INTEGRAZIONI
STUDIO PRELIMINARE AMBIENTALE

Procedura di Verifica di Assoggettabilità a V.I.A.
Ai sensi dell'art. 20 del D.Lgs. 152/2006 e
ss.mm.ii.

Impianto di recupero rifiuti speciali non pericolosi
Aumento quantitativi

La presente relazione costituisce integrazione allo Studio Preliminare Ambientale così come da richiesta pervenuta dalla Provincia di Vicenza in data 11 settembre 2020 e riferita alla procedura di Verifica di Assoggettabilità a V.I.A. richiesta dall'azienda ECO BORTOLI S.R.L. di poter aumentare il quantitativo annuale di rifiuti trattabili ed i quantitativi in stoccaggio nel sito operativo di via Cornoledo di Sopra nel comune di Camisano Vicentino (VI).

Tav. 1 (Carta dei Vincoli)

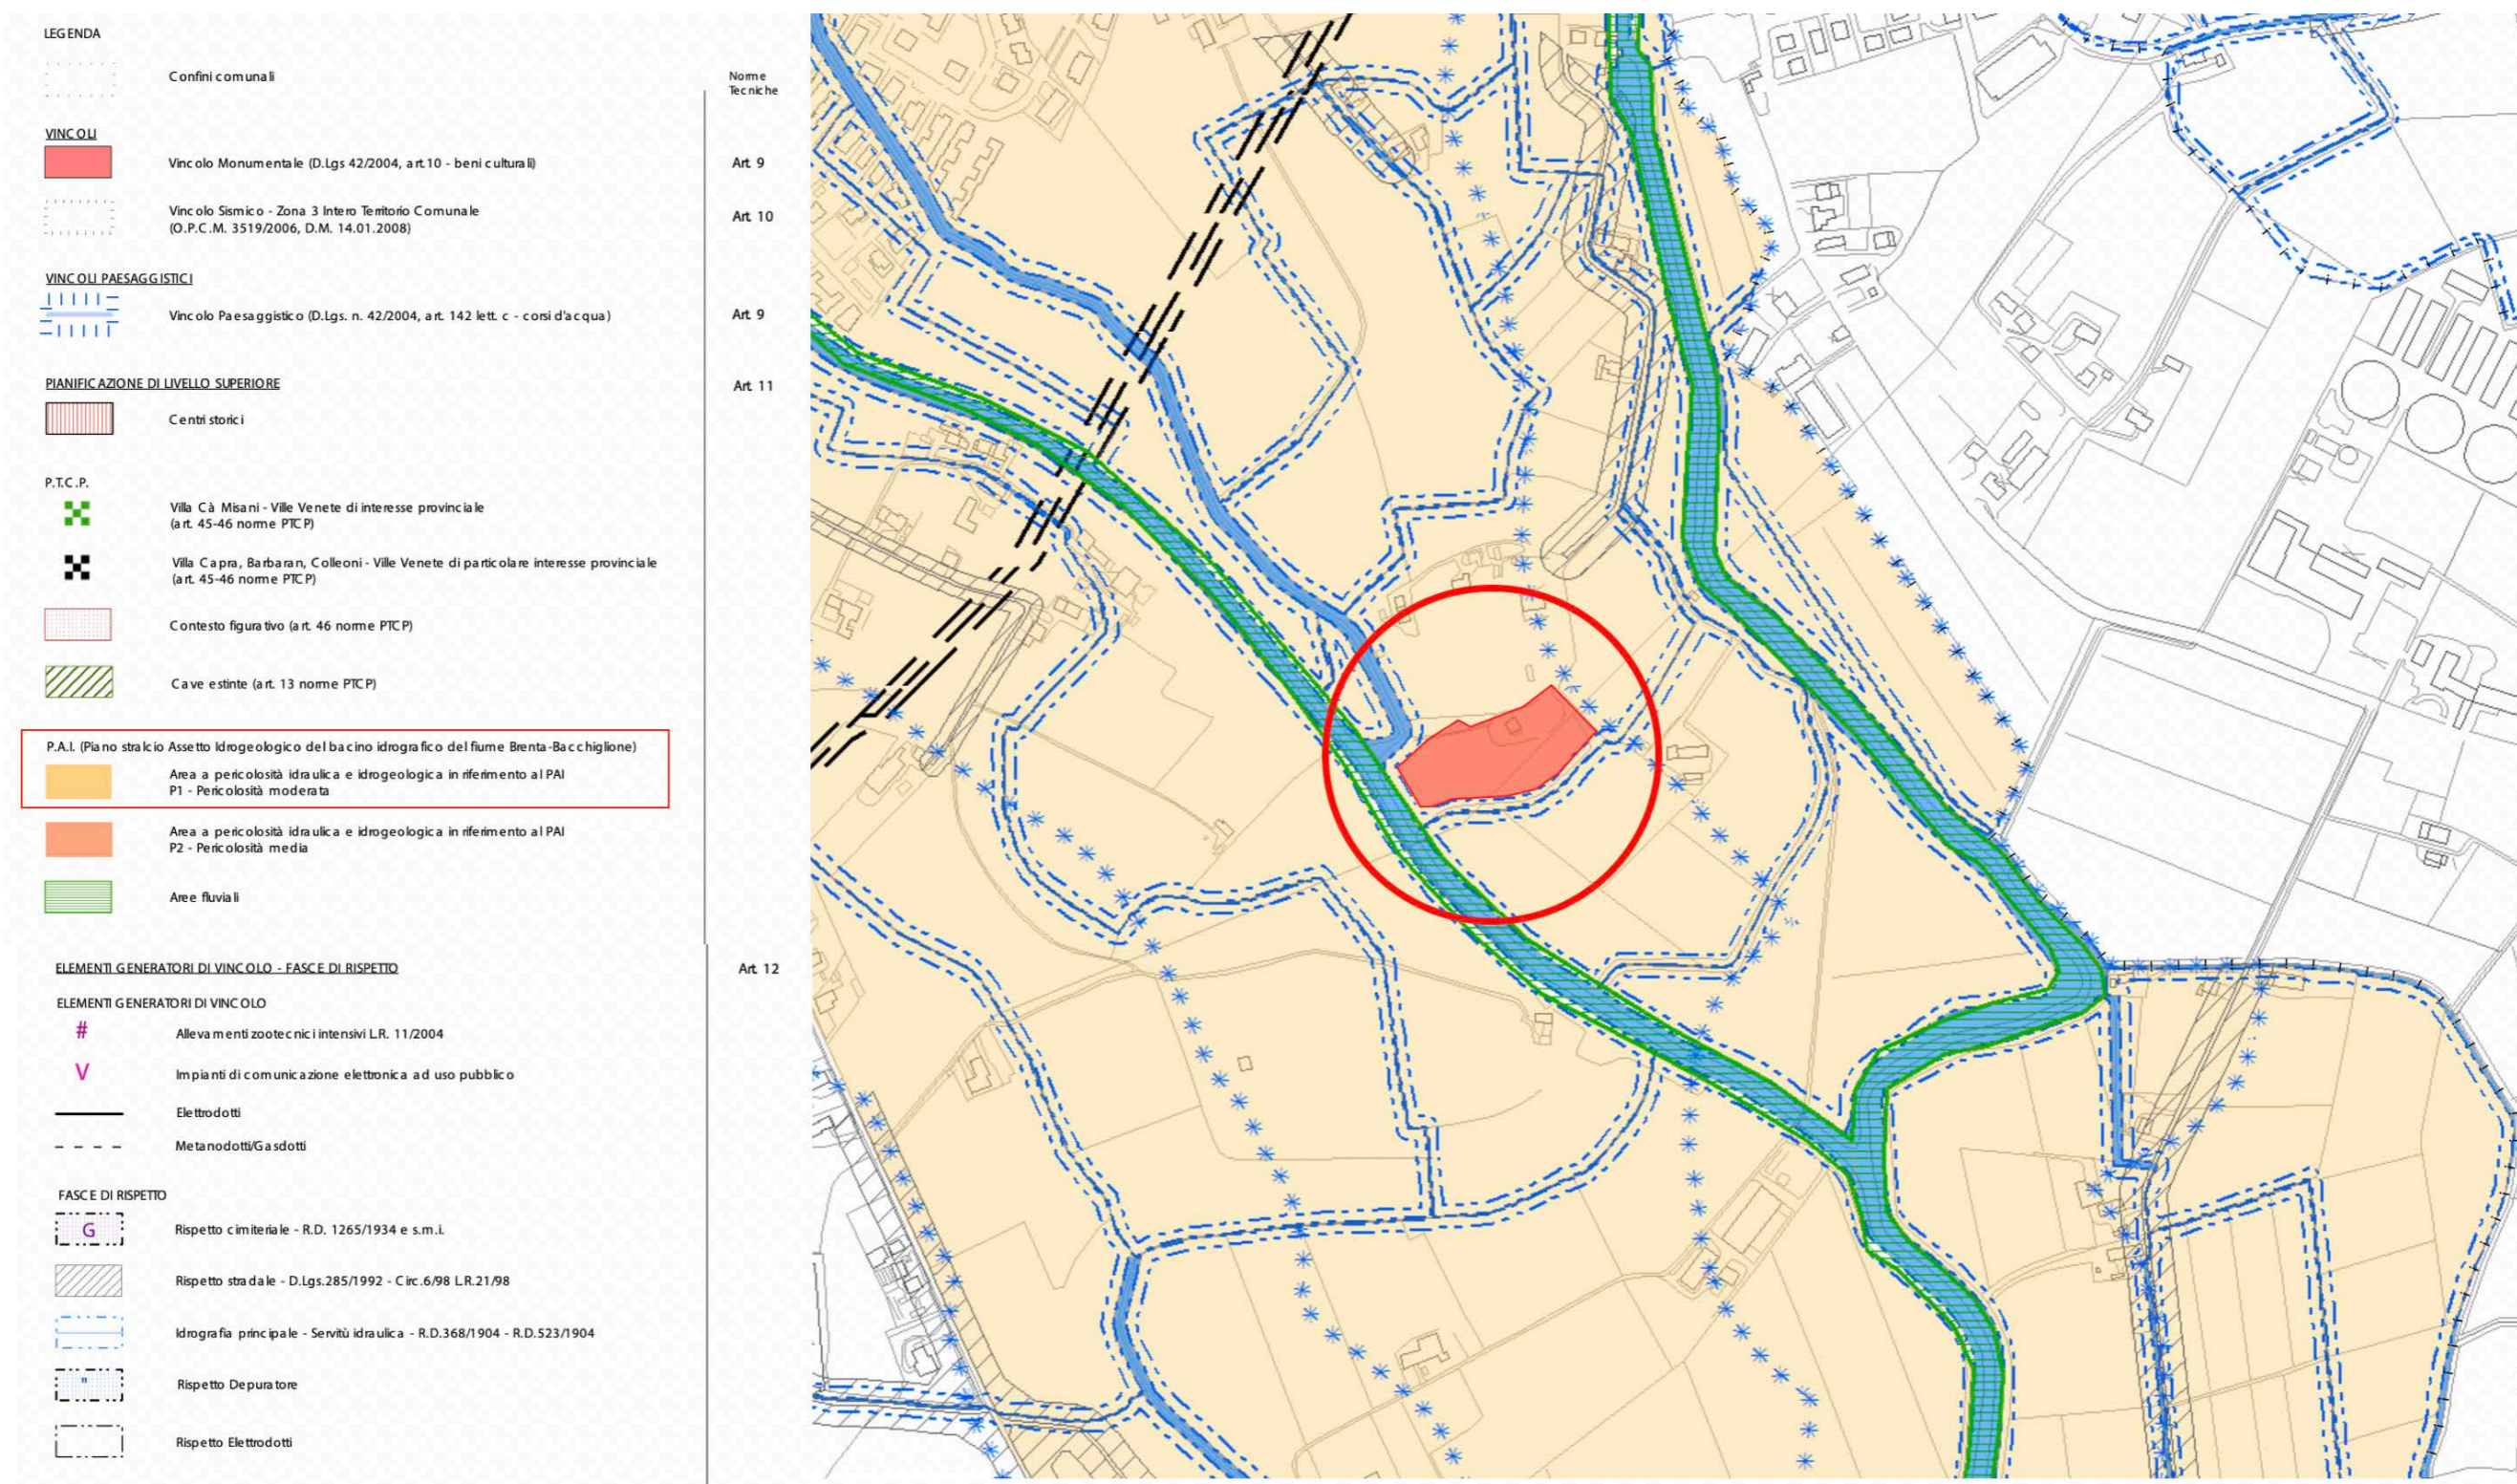
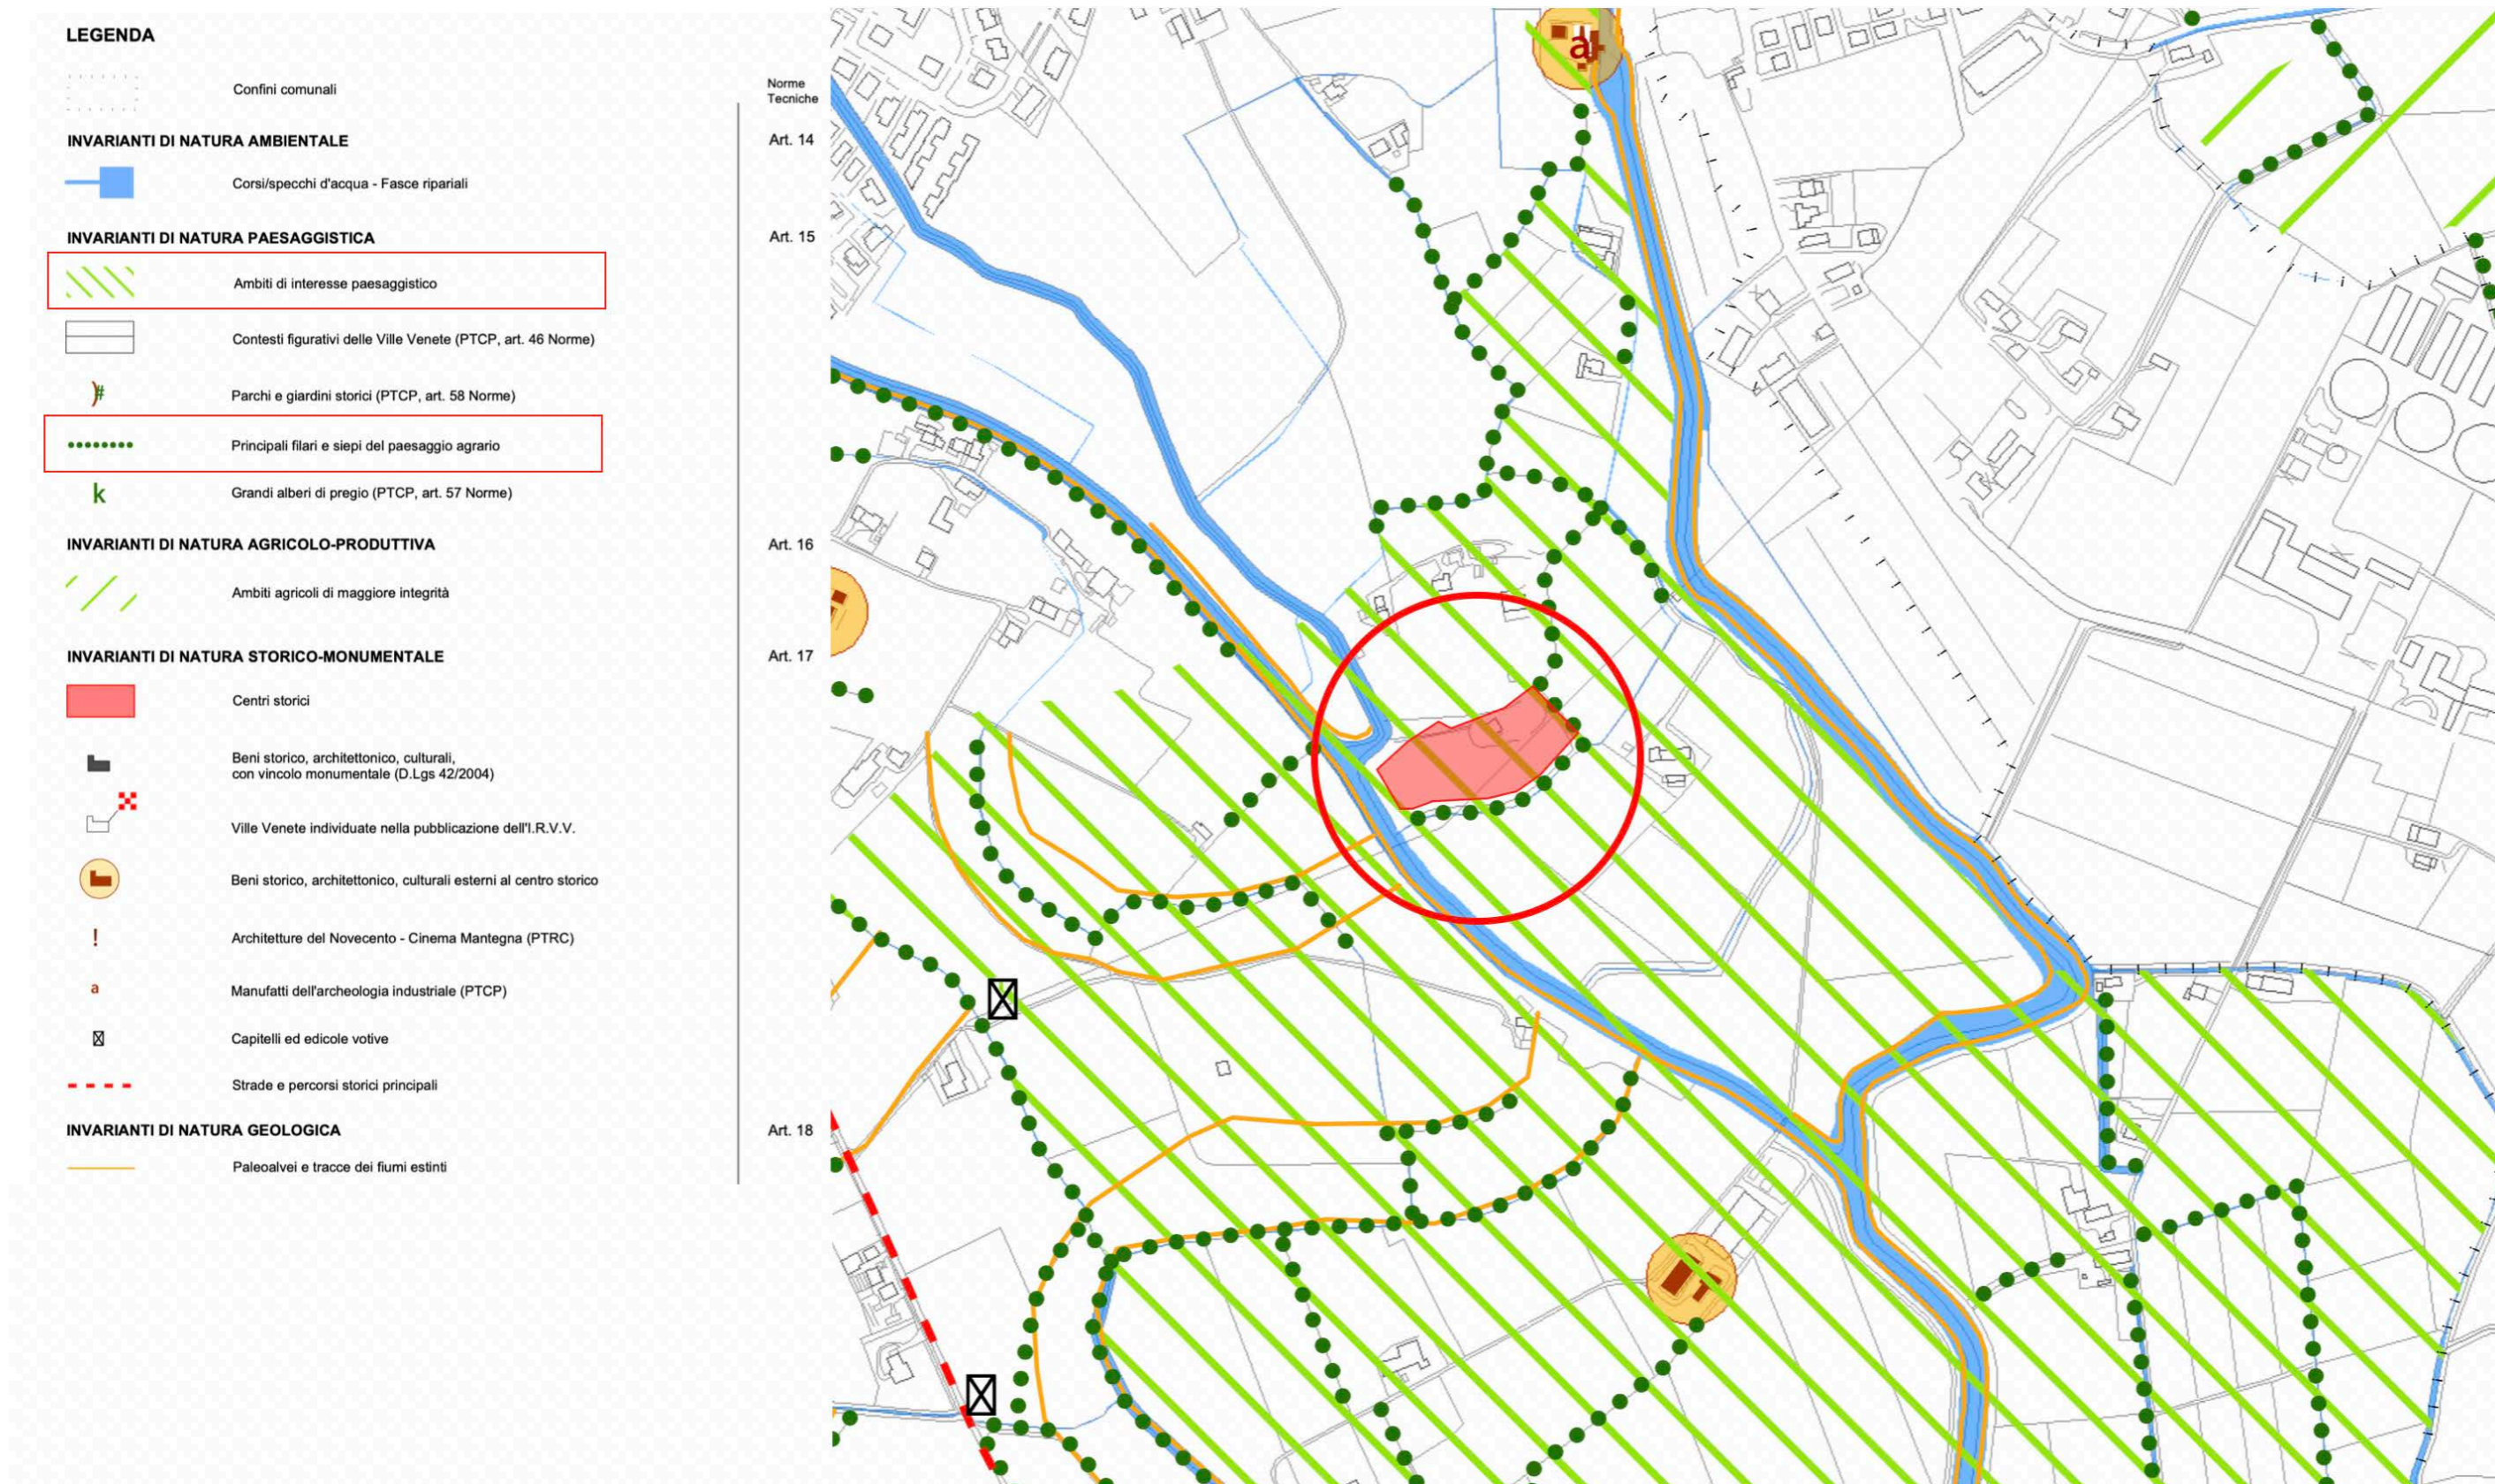
Carta dei Vincoli e della Pianificazione Territoriale, rispetto all'Idrografia principale - Servitù idraulica - R.D.368/1904 – R.D.523/1904 (art. 12 N.T.), dimostrando che le attività in essere svolte all'interno della fascia di rispetto fluviale siano state regolarmente autorizzate e verificando se l'area interessata è/non è all'interno delle cosiddette "Aree fluviali".

La Tav. 1 (*Carta dei Vincoli*) mostra che l'area oggetto di studio presenta la seguente classificazione:

- Area a pericolosità idraulica ed idrogeologica in riferimento al PAI "P1" ed è dunque un'area a Pericolosità moderata (Art.12);

L'Art.11 delle Norme Tecniche del PAT, cui si fa riferimento nella legenda della tavola sopra riportata, non presenta alcun tipo di prescrizione.

Si precisa infine che l'area interessata non è all'interno delle cosiddette "Aree fluviali".
